**Bebauungsplan: Aufstellung des Bebauungsplans Nr. 87/H, 7. Änderung
Erfolgte Beteiligung der Öffentlichkeit mit gleichzeitiger Beteiligung der Behörden
und sonstiger Träger öffentlicher Belange in der Zeit von 17.02.2025 bis 24.03.2025
Beschlussmäßige Behandlung der eingegangenen Stellungnahmen
Satzungsbeschluss**

Abb. 2 Aktuelle Situation vor Ort

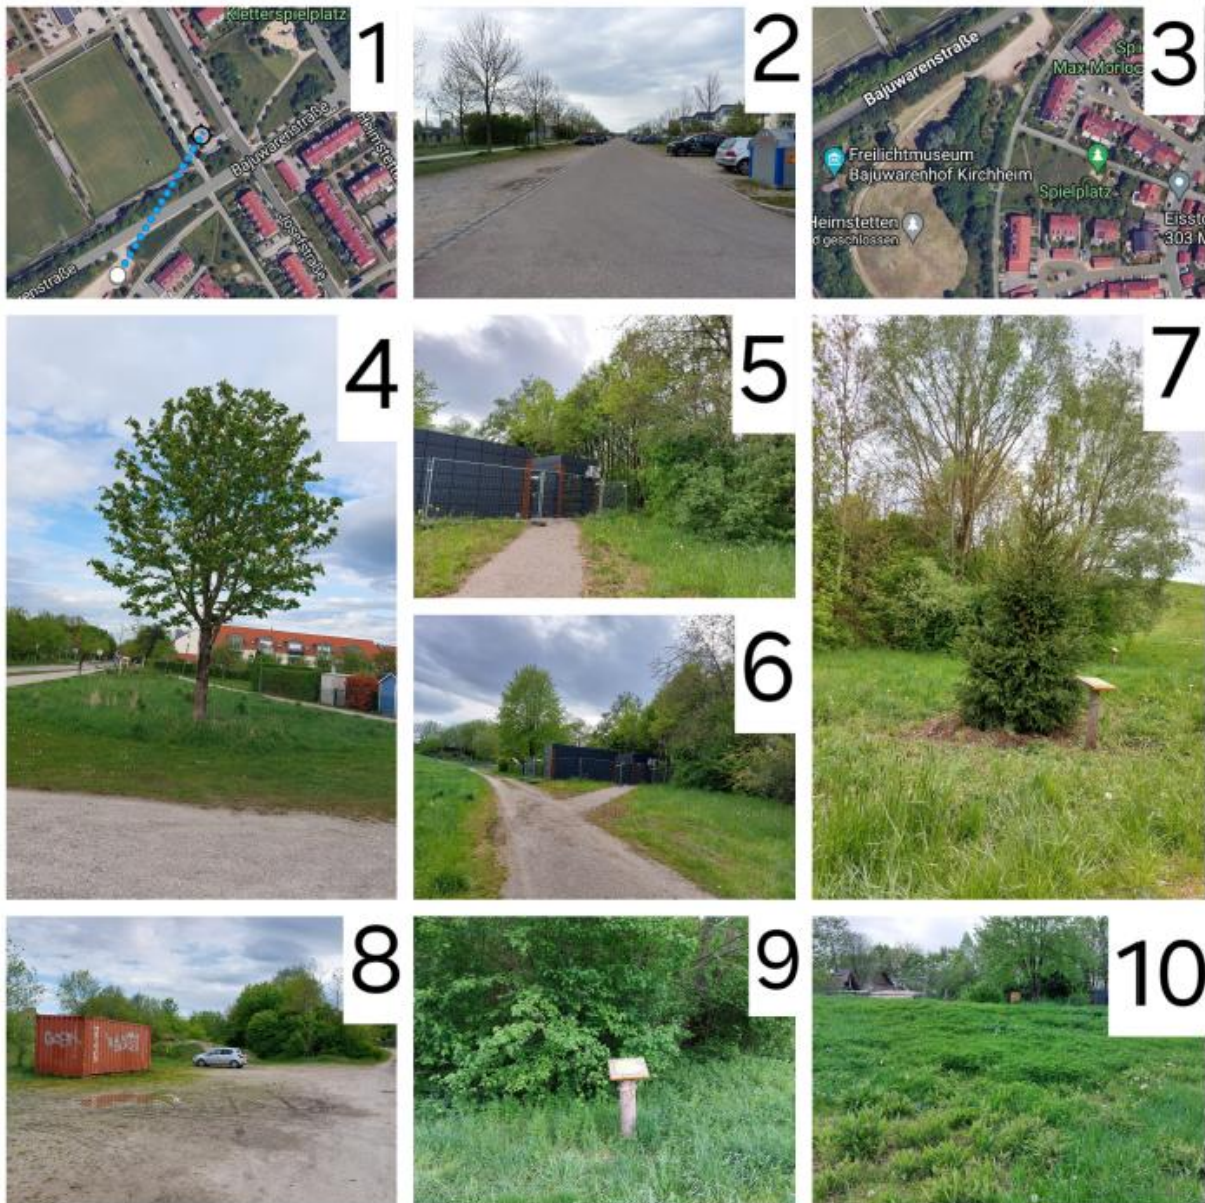
Überhaupt stellt sich die Frage, ob 23 Parkplätze überhaupt notwendig sind, vor allem, weil der Bajuwarenhof (siehe Begründung) nur Sonntags geöffnet bleibt. In 120 m Entfernung ist das Parkplatzgelände des Sportparks (Abb. 2 Nr. 1). Die Auslastung dort war an einem Freitag Nachmittag bei normalem Trainingsbetrieb gering (Abb. 2 Nr. 2). Es ist zu befürchten, dass der Parkplatz des Bajuwarenhofs hauptsächlich als Ausweichparkplatz bei Vollausslastung des Sportgeländes genutzt werden wird.

Die PKW-Stellplätze sind zugunsten von Fahrradabstellplätzen zu reduzieren bei gleichzeitiger Schonung der Ruderalflur. Der PKW in Abb. 2 Nr. 8 parkt vor der Ruderalflur. Es ist genug Platz vorhanden, so dass die Ausbildung der „Ecke“ (siehe Abb. 1 rechts) unnötig erscheint. Im Bebauungsplan von 2017 (Abb. 1 links) war diese Ecke auch nicht vorgesehen. Die Parkfläche muss wasserdurchlässig gestaltet sein.

Wegetechnisch ist sowohl für Fußgänger, als auch Fahrradfahrer das Gebiet rund um die Wohnbebauung gut erschlossen, siehe Abb. 2 Nr. 3 und 4. Nr. 4 zeigt den Blick nach Nordosten vom Parkplatz aus. Fahrradfahrer und Fußgänger können schon jetzt vom Rundweg um die Wohnbebauung über den Parkplatz zum Kassenhaus kommen. Die Verlängerung des Paavo-Nurmi-Wegs sollte deshalb wie bisher nicht verwirklicht werden, was die Ruderalflur ebenfalls schont. Der Hauptteil der Besucher kommt ohnehin über die Bajuwarenstraße zum Bajuwarenhof und nicht über das Wohngebiet.

Das, was der Wohnbebauung im Bebauungsplan 87/H wirklich fehlt, ist ein Durchstich zum Rodelhügel im Bereich Bernd-Rosemeyer-Str. oder auch weiter südlich beim Josef-Neckermann-Weg (siehe Abb. 2 Nr. 3). Der Durchstich wäre nötig, damit die Kinder mit Schlitten ohne Umwege zum Rodelhügel kommen. Der geplante neue Weg im Osten des Museums-geländes (siehe Abb.1 rechts) ersetzt diesen Durchgang nicht.

Bei Baumpflanzungen für den Baumlehrpfad sollte auf den richtigen Untergrund geachtet werden. Die Fichte aus Abb. 2 Nr. 7 wurde nachgepflanzt, weil die erste Fichte wegen des zu feuchten Untergrunds eingegangen ist. Warum hat man keine Erle gepflanzt? Übrigens wurde mit den neuen Unterlagen keine Satzung in der Bauleitplanung veröffentlicht. In den veröffentlichten Festsetzungen fehlen Bäume in den Baumlisten, die aber in der Artenkartierung des Gutachtens zu finden sind wie die Silberweide und Schwarzpappel.

Die Festsetzung der Parkplatzfläche entspricht der im Bestand bereits für Parkplätze genutzten Fläche. Auch wenn diese an die ameisenlastige Ruderalflur angrenzt, ist nicht mit deren Beeinträchtigung durch die (bereits bestehenden) Parkplätze zu rechnen. Aufgrund der lediglich kleinräumigen Eingriffe durch den neuen Querweg in Verbindung mit einer Einhaltung der Auflagen der Unteren Naturschutzbehörde gemäß erneuter Stellungnahme vom 31.03.2025 wird davon ausgegangen, dass keine erheblichen Beeinträchtigungen für die vorkommenden Arten, insbesondere den Idas-Bläuling entstehen.

Fahrradstellplätze sind im Konzept vorgesehen, bedürfen jedoch keiner gesonderten Festsetzung im Bebauungsplan.

Es wird bereits geregelt, dass für Zufahrten und Stellplätze nur versickerungsfähige Beläge zu verwenden sind. Fuß- und Radwege sind mit wassergebundener Wegedecke herzustellen.

Durch die Verlängerung des Paavo-Nurmi-Wegs entsteht nach Vervollständigung der Gehölzeingrünung entlang des Rundweges die einzige direkte Wegeverbindung aus dem benachbarten Wohngebiet zum Wegenetz des Bajuwarenhofs.

Ist nicht möglich, da es sich um Privatgrundstücke handelt.

Silber-Weide und Schwarz-Pappel werden in der Pflanzliste unter den Hinweisen ergänzt.
